電源開発株式会社  
大間原子力発電所

意見聴取会指摘事項について  
(地盤関係)

平成16年11月  
原子力発電安全審査課

図-1.2(8) シームの分布図 (S-4)

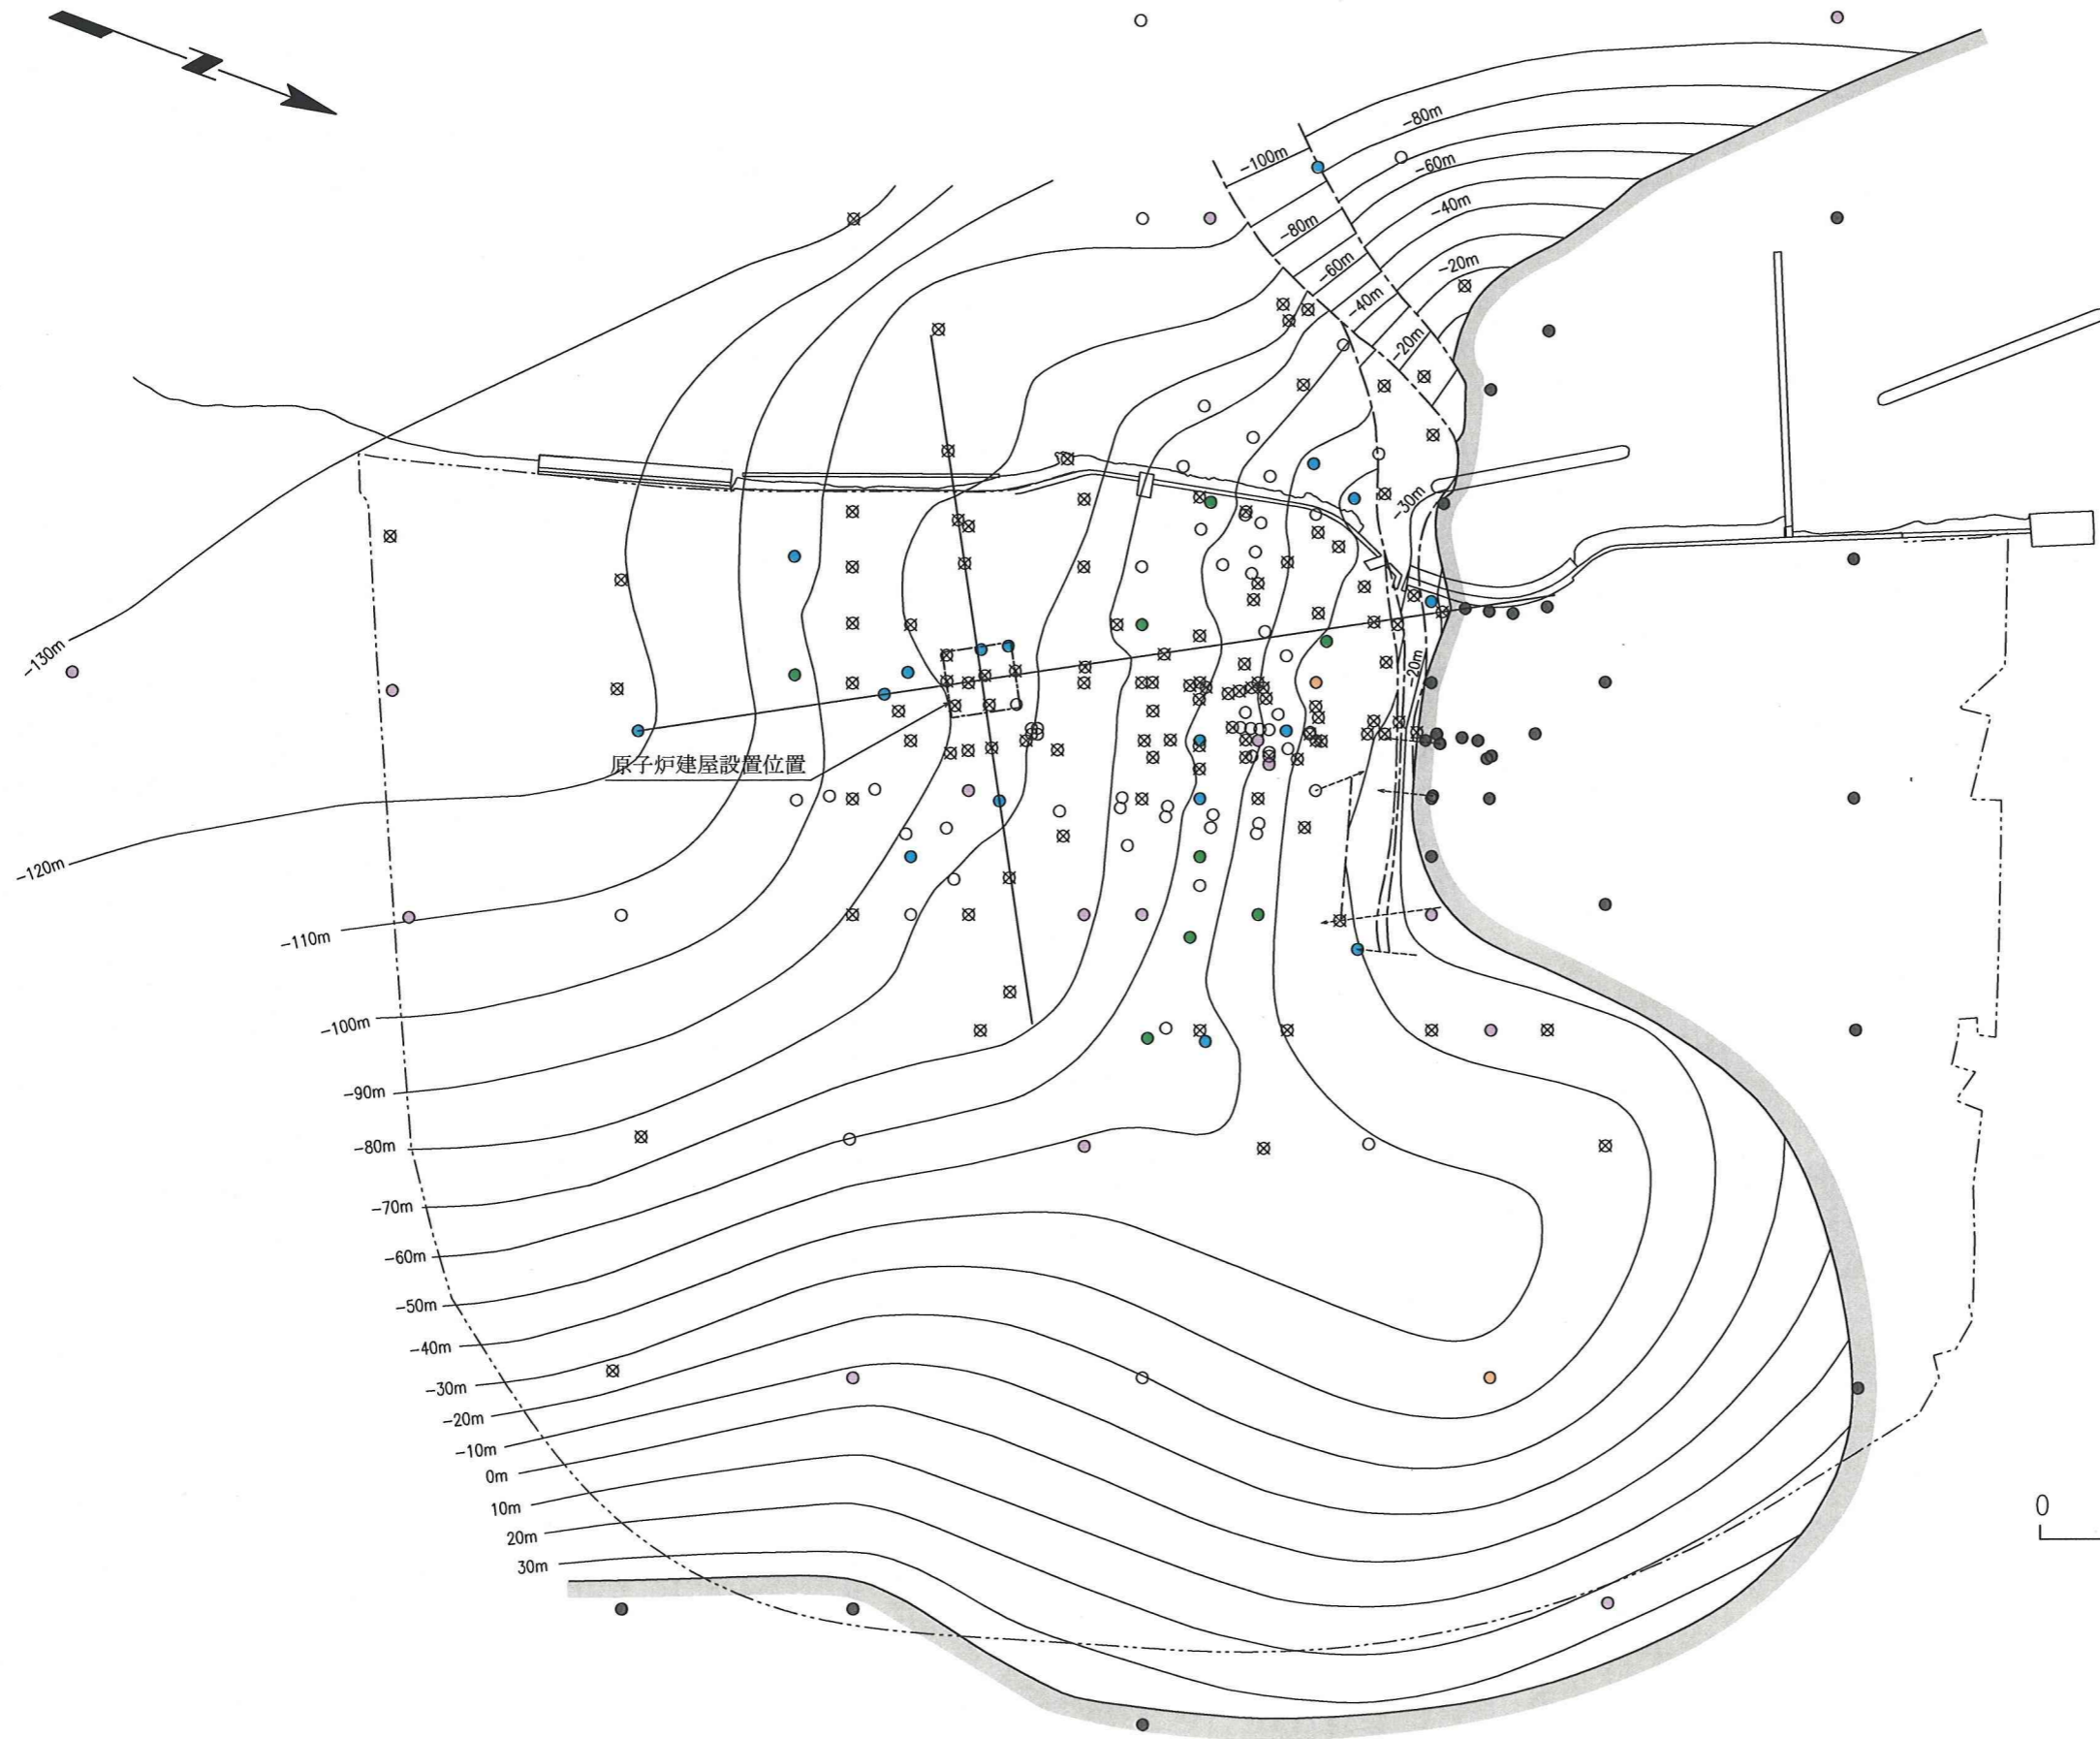
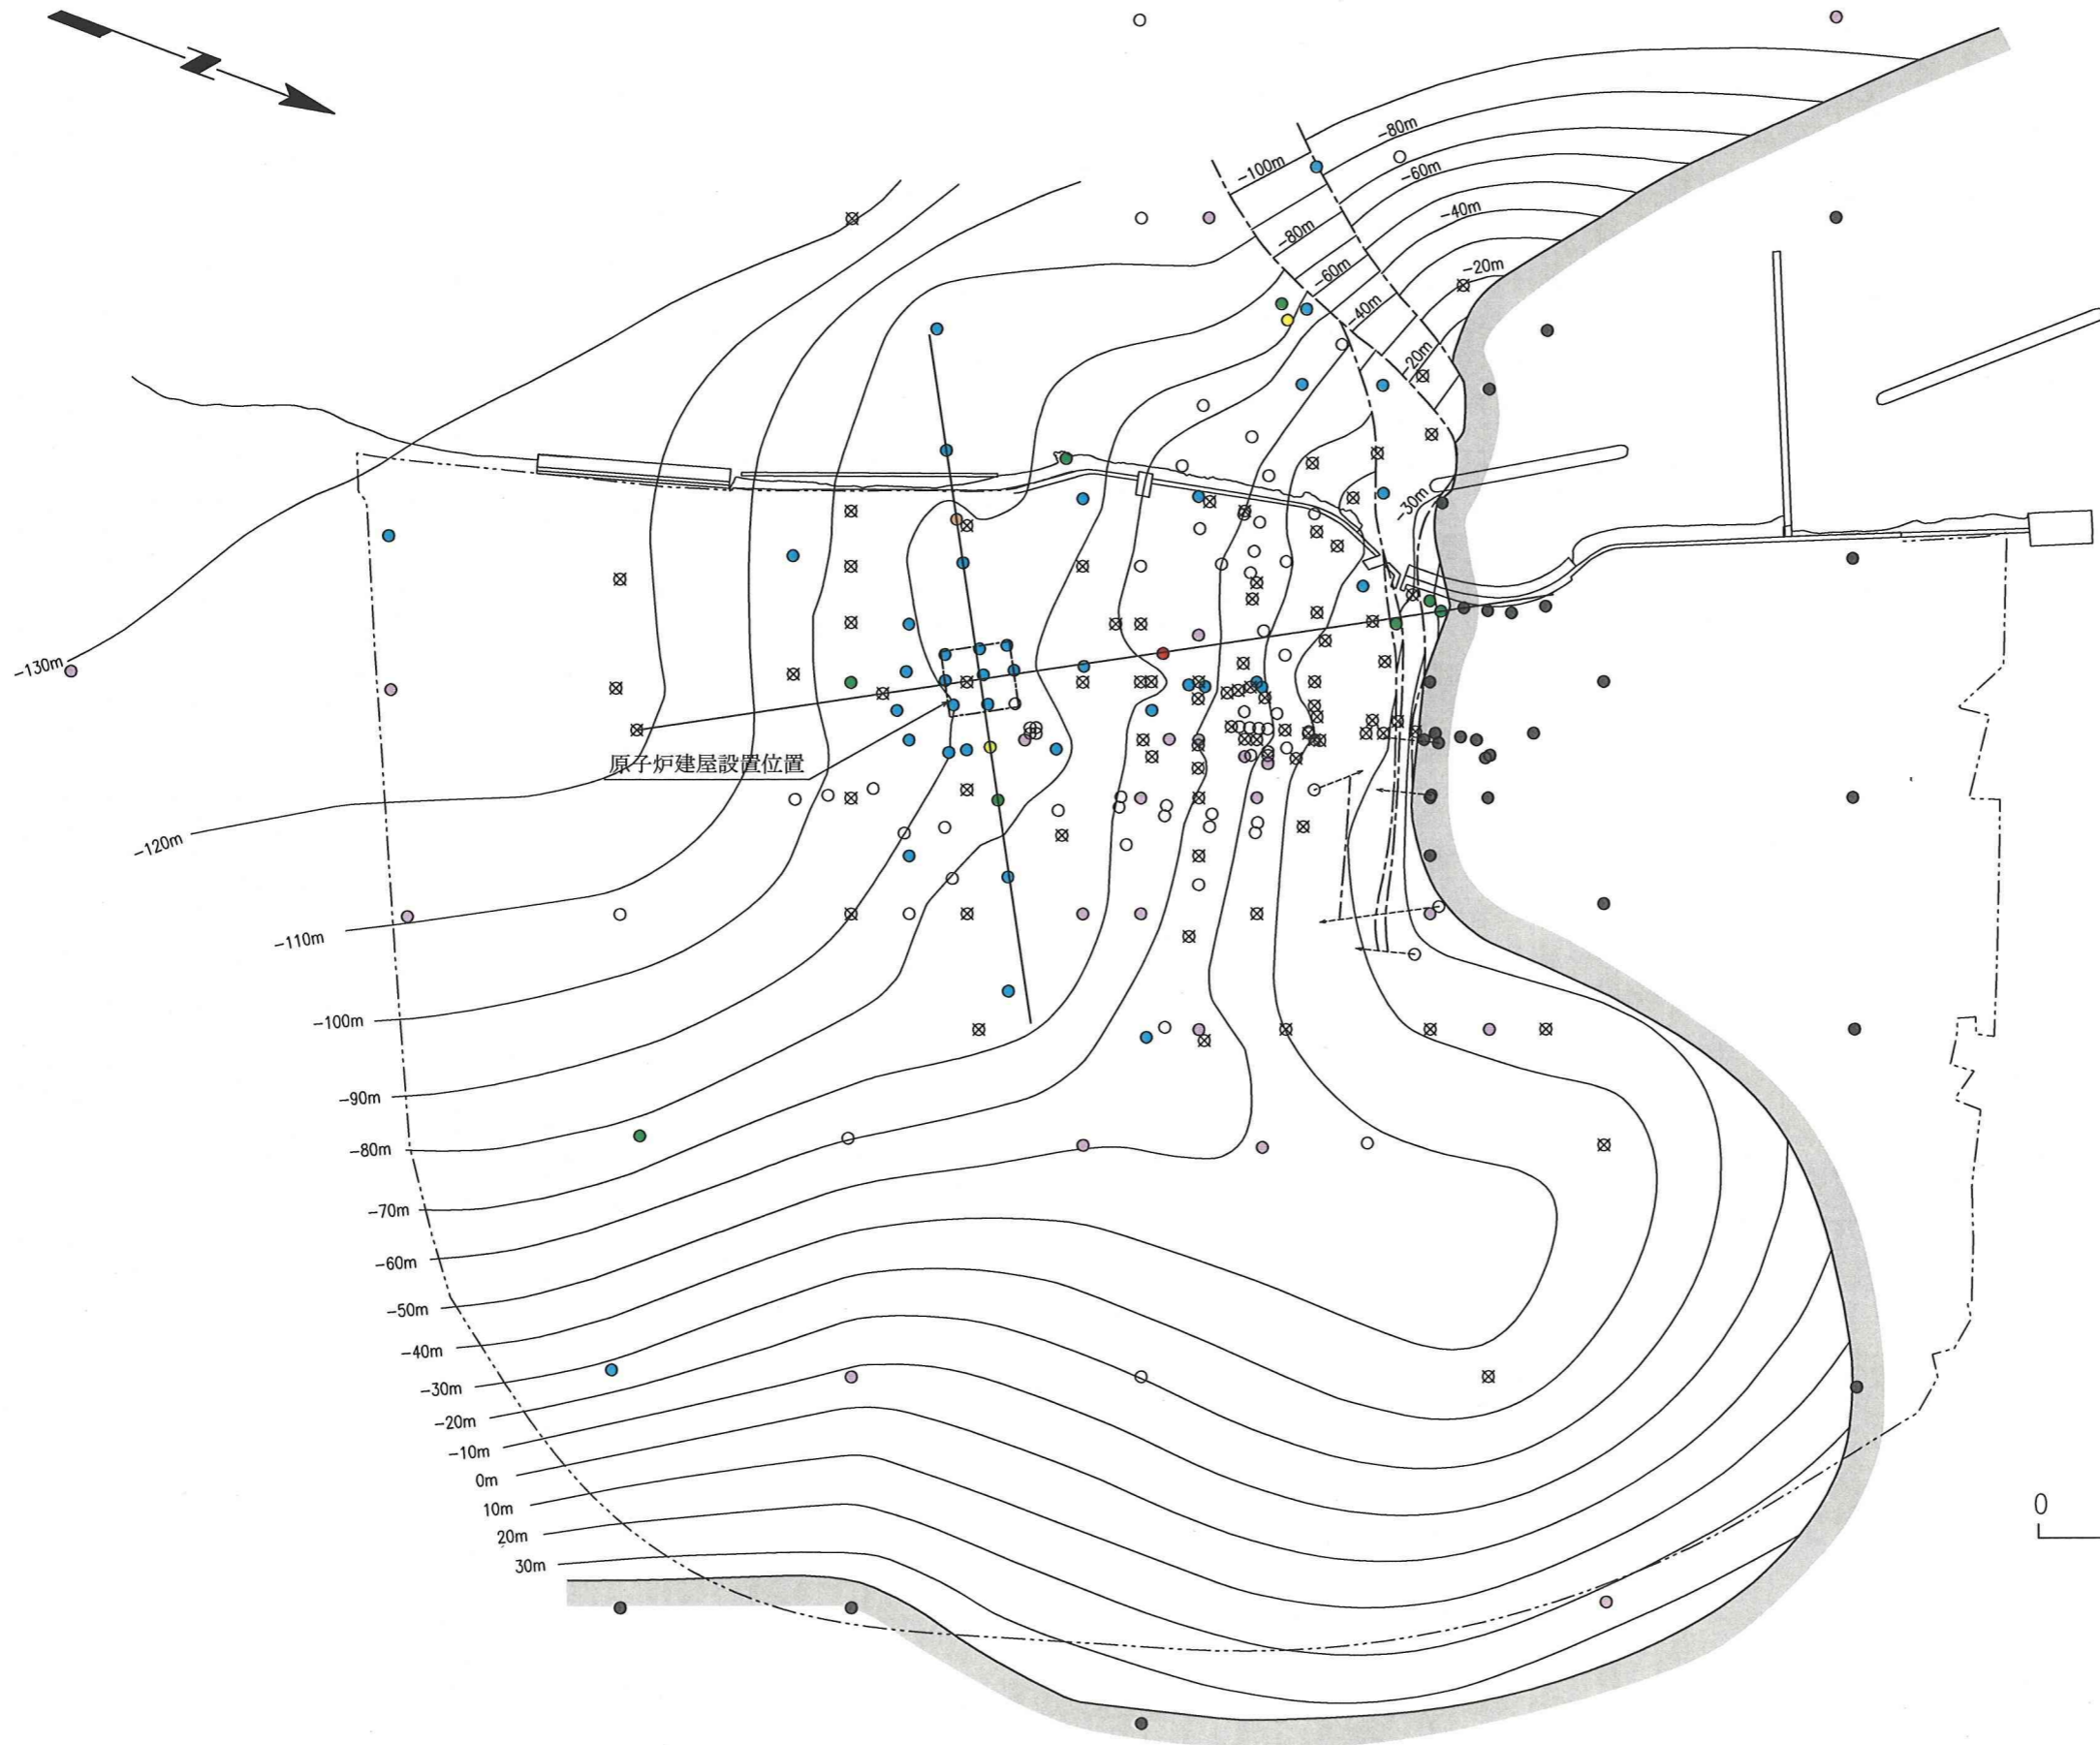
1) シームの分布範囲，厚さ，形状について説明すること。

図-1.2に敷地のボーリング孔での各シームの有無，深度及び厚さを調査した結果を示す。図-1.2によれば，特にS-10，S-8，S-7，S-6，S-1及びS-0mは分布範囲が広いことが特徴であるとしている。

また，図-1.2の等高線はシームを挟む細粒凝灰岩層及び酸性凝灰岩層の深さを示している。それによれば易国間層中の細粒凝灰岩層は最大傾斜方向である南北方向に全体として約 $5^{\circ}$ から約 $10^{\circ}$ の南傾斜をなし，東西方向ではほぼ水平となっており，それらの傾斜は原子炉建屋設置位置付近ではほぼ一様であるとしている。
